根室港港湾計画書

— 一部変更 —

平成9年3月

根室港港湾管理者

根室港（花咲港区）港湾計画位置図

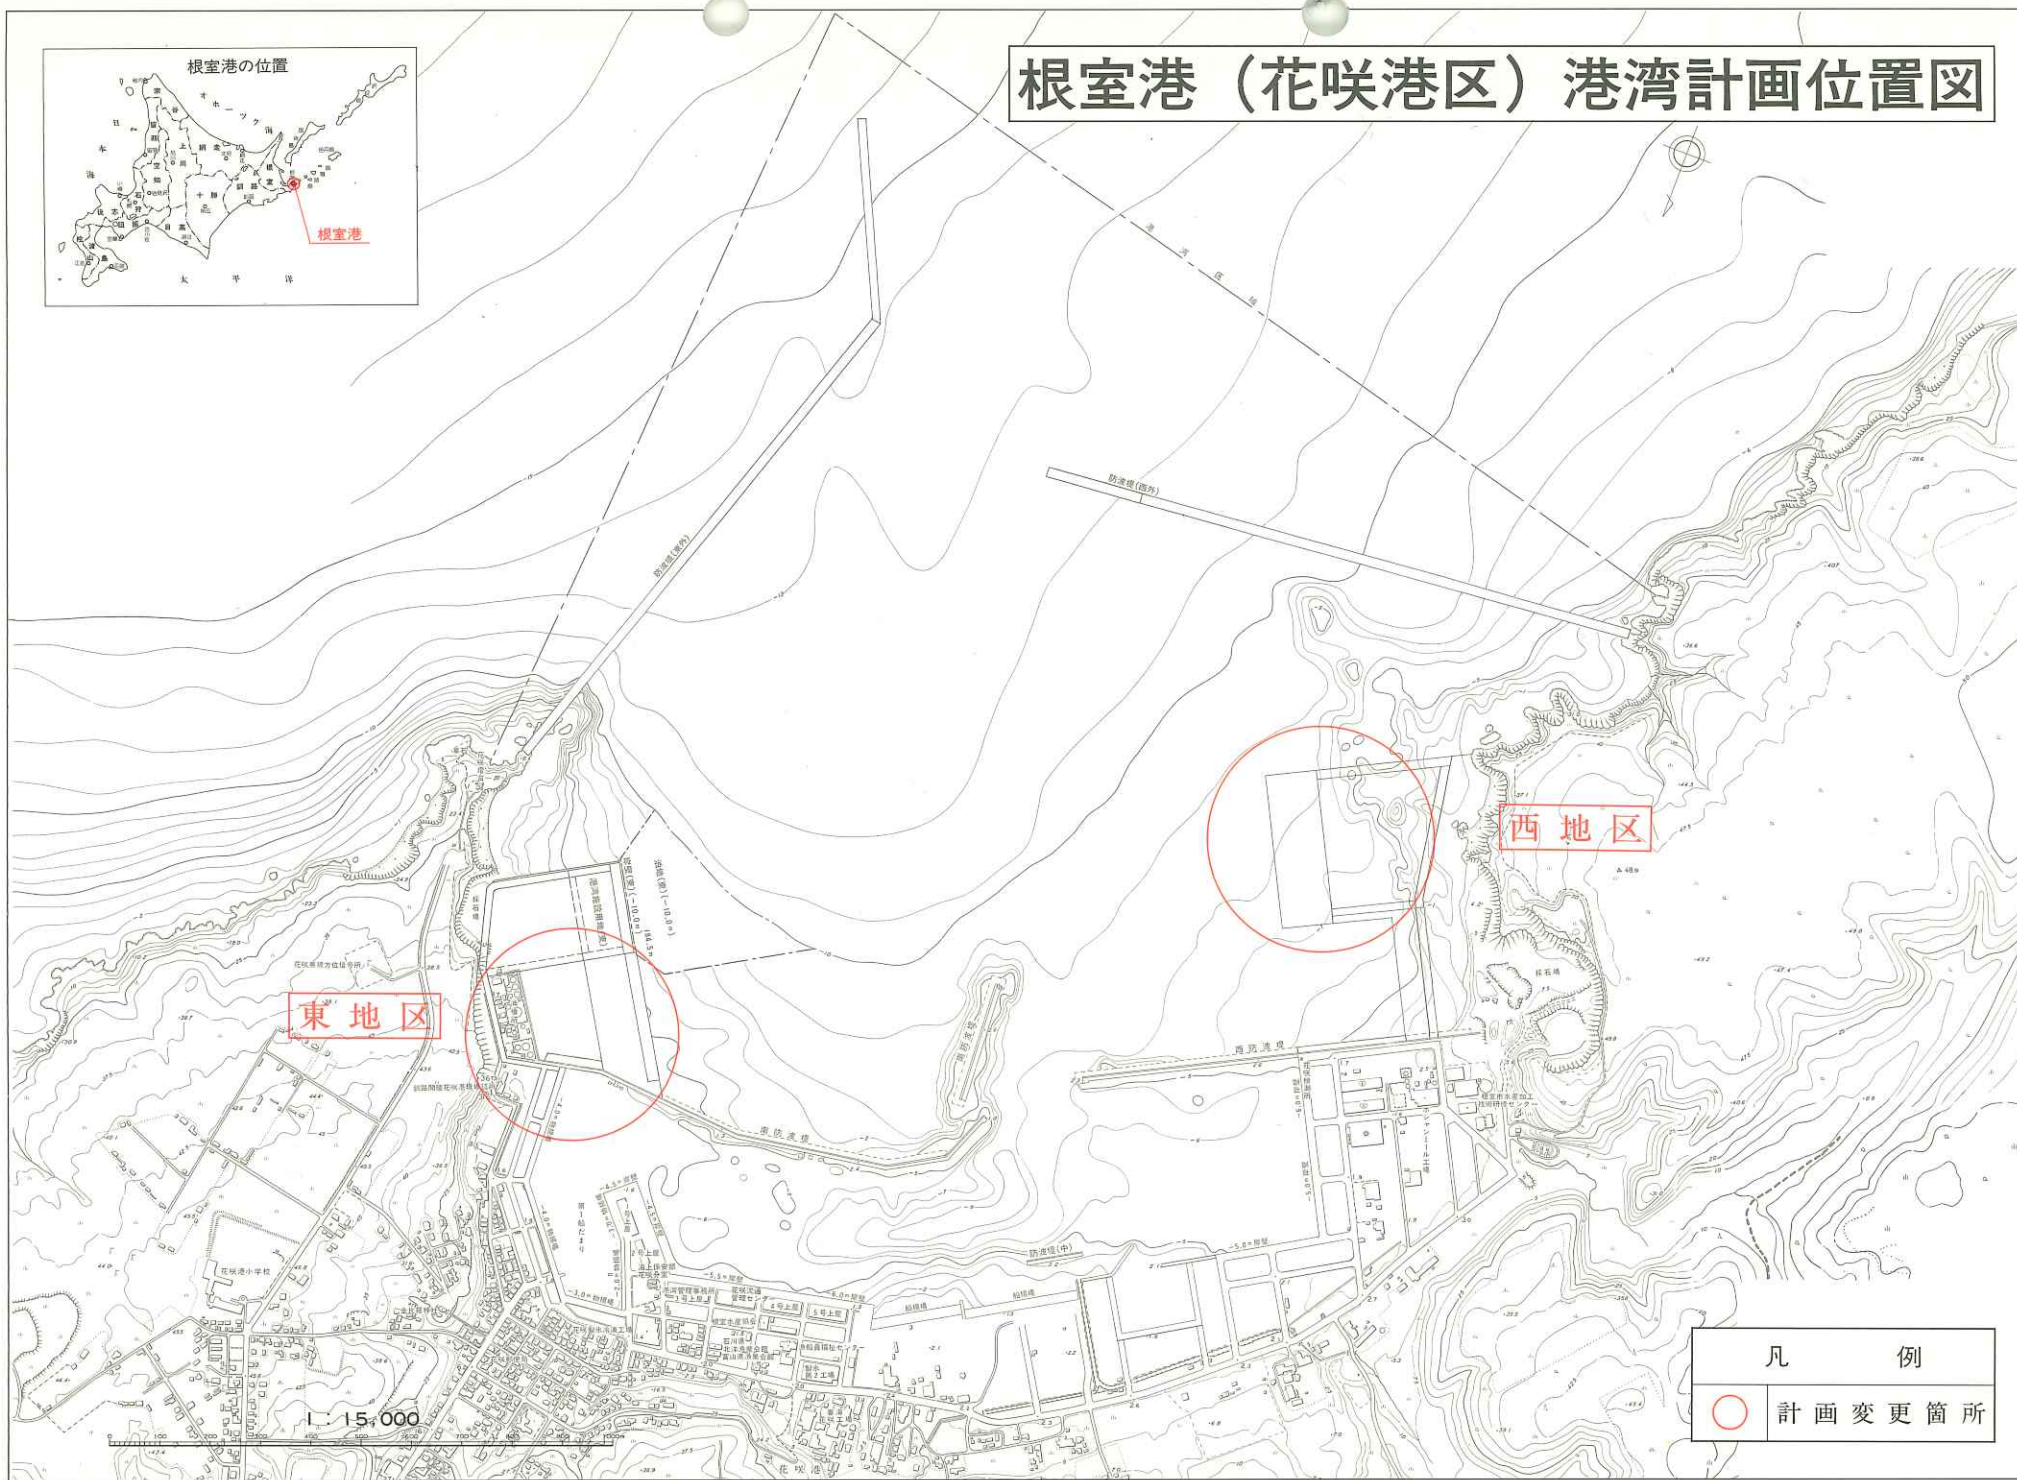
1. 港湾における交通の円滑化を図るため、花咲港区東地区において臨港交通施設計画を追加する。
2. 港湾施設の計画に対応し、花咲港区東地区において土地造成及び土地利用計画を変更する。
3. 大規模地震災害に対処するため、根室港区北地区において、大規模地震対策施設計画を追加する。

大規模地震が発生した場合において、住民の避難、物資の緊急輸送等
に供するため、既に計画されている公共ふ頭のうち、以下の岸壁の耐震性を
強化する。

水深－5.5m 岸壁 1 バース 延長 120m
